"震度1で崩壊"ちゃー「すが」

立石 雅昭

新潟大学名誉教授 (地質学) 沖縄辺野古調査団 代表

防衛局辺野古埋立地の耐震設計の問題

大浦湾側の護岸に沿った地質断面:右は軟弱地盤が最も深く分布するC-1工区の断面

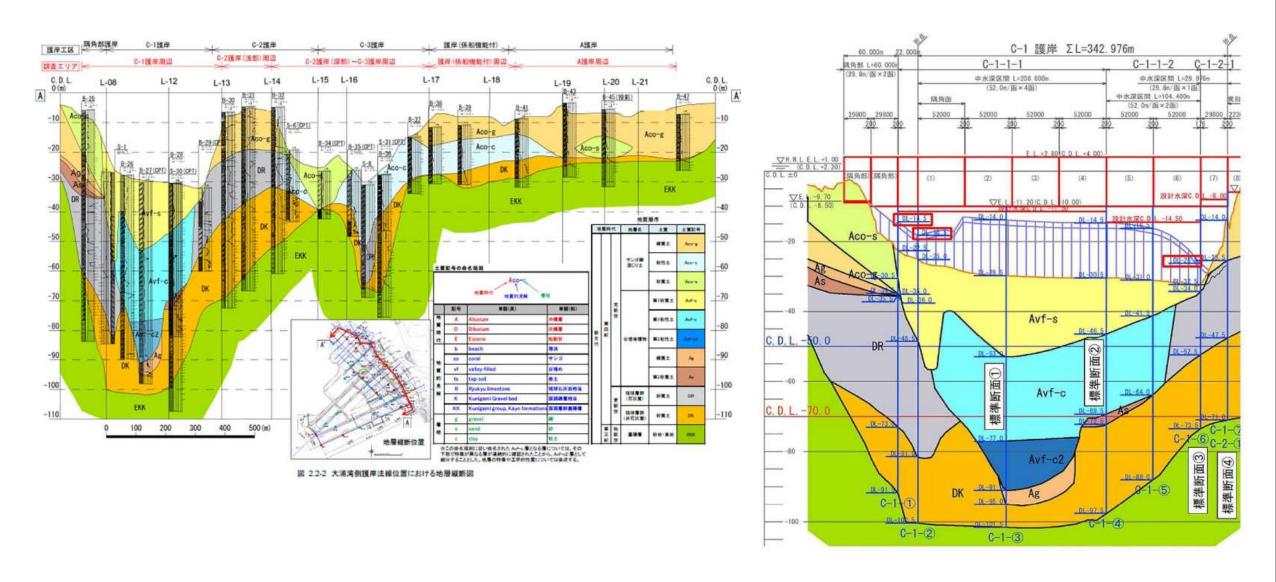
軟弱地盤がもっとも厚い、護岸C-1工区のB-27サイトの力学的物性を 直接計らず、谷筋上流部のB-58からS3に至る4地点のデータから類推する

防衛局は70mまで地盤を改良するとしているが、その下位のAvf-C層ならびに更に下位のAvf-C2層については現在の装置では改良不能なので放置。

調査測線5における深度反射断面とその解釈

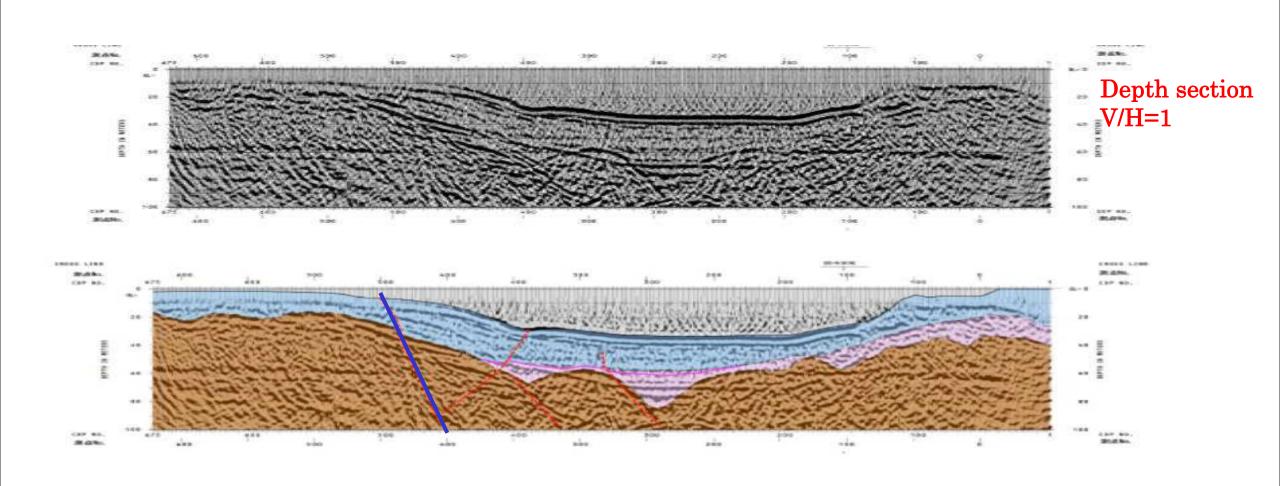
下の解釈図に書き込んだ青い線は 活断層と推定される。 沖縄防衛局はこれを無視

図 2.1-3 レベル1地震動の加速度時刻歴(辺野古地先)

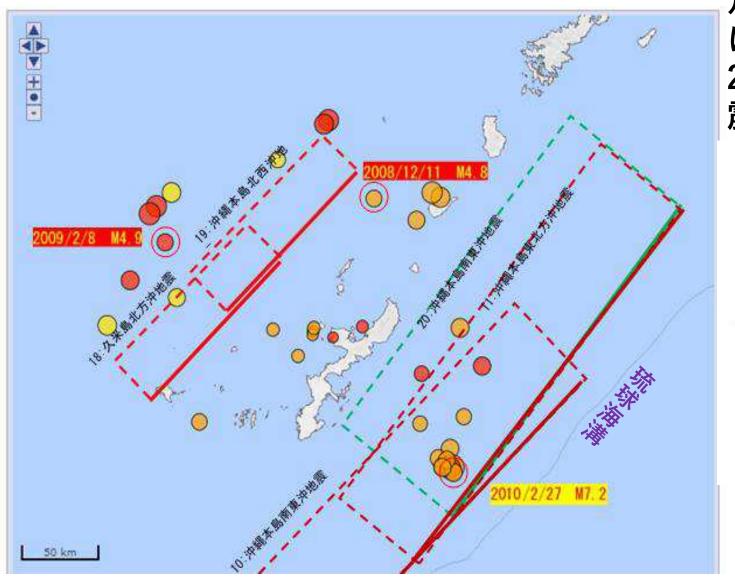
防衛局が推定し、技術検討会で追認した地 震動。直下もしくは近辺に活断層があれば、 この推定は全く論外となる

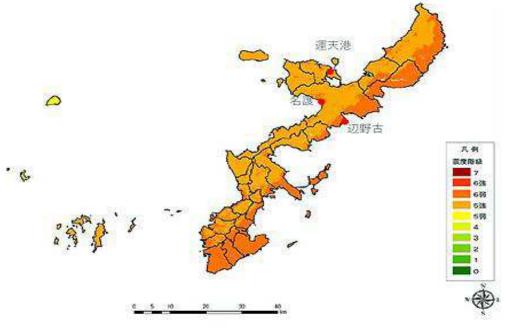
防衛局:辺野古における地震動を推 定する上で、近海で2008年、2009年 に発生した地震を解析。

2010年、琉球海溝側で発生した大地震は無視。

C-1護岸工区の地質断面 (第6回技術委員会での修正資料から)

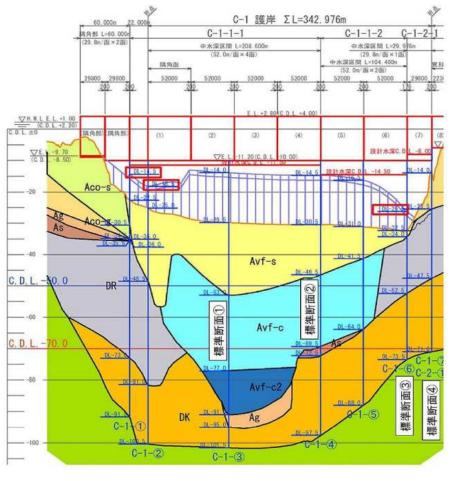
一般に耐震設計する際には、地下の比較的硬い(S波伝播速度が200~300m/s)の面を工学的基盤(ここでは洪積統上面?)とし、その上の沖積層などによって地震波が増幅するとされ、その増幅を考慮して設計する。軟弱な沖積層の分布/厚さはサイト増幅特性にどのように影響するのか?この考慮が全くされていない。
